## **Autorité environnementale**

**Avis délibéré de l’Autorité environnementale  
pour le cadrage préalable du  
« projet D’Artagnan » -  
Démarche « Cap décarbonation » (59, 62)**

**n°Ae : 2023-76**

**Avis délibéré n° 2023-76 adopté lors de la séance du 5 octobre 2023**

Figure 4 : Relations entre les composantes du projet selon le dossier (Source : dossier)

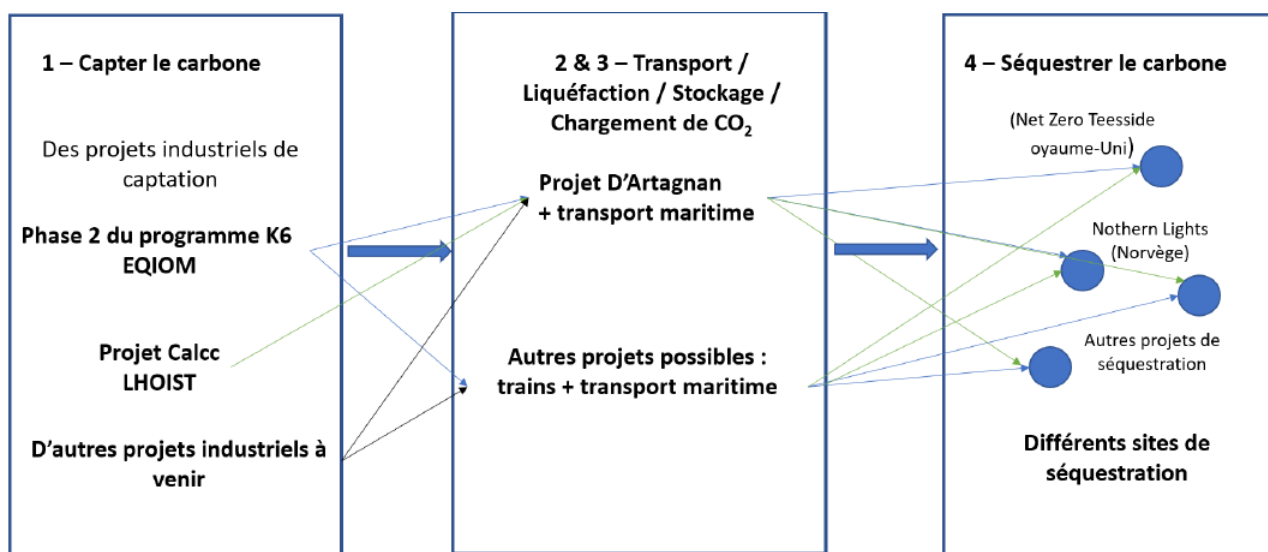
Les porteurs de projet affichent leur préférence pour l'hypothèse 2 qui présenterait notamment, selon eux, l'avantage de ne pas complexifier les dossiers. Le principal inconvénient qu'ils identifient dans le dossier pour l'hypothèse 2 est lié à l'analyse des effets cumulés qui pourraient ne pas être pris en compte.

Du point de vue de l'Ae, l'ensemble des composantes de la démarche « Cap décarbonation » concourt à un objectif unique qui est de permettre la capture du CO<sub>2</sub> de plusieurs sites industriels, le transport de ce CO<sub>2</sub> par voie terrestre puis maritime et son stockage dans un site approprié.

Par rapport au faisceau d'indices proposé par le guide du CGDD de 2017, il apparaît que les différentes composantes sont reliées entre elles par les canalisations de transport de gaz et par des liaisons maritimes et qu'elles seront réalisées à même horizon de temps.

Par rapport à la notion de test « du centre de gravité », l'Ae considère que les travaux de captage du CO<sub>2</sub> sur les sites industriels d'EQIOM à Lumbres et de Lhoist à Réty constituent des travaux associés qui sont centraux (et non périphériques) par rapport aux travaux principaux de construction des canalisations de transport du CO<sub>2</sub> et d'O<sub>2</sub>. La localisation de ces deux sites industriels conditionne la localisation des canalisations et constitue des éléments déterminants pour les impacts environnementaux.

En conclusion, il convient, du point de vue de l'Ae, de considérer pour l'évaluation environnementale un périmètre large de projet incluant l'ensemble des opérations nécessaires à la capture et à la séquestration du CO<sub>2</sub>. Le périmètre du projet doit inclure l'ensemble des composantes de la démarche « Cap décarbonation ». Ce périmètre doit également inclure, contrairement à ce qui est indiqué dans le dossier (cf. extrait du dossier présenté en figure 1), le transport par voie maritime et la séquestration du CO<sub>2</sub> sur le site de stockage, ce dernier étant le seul hors projet.
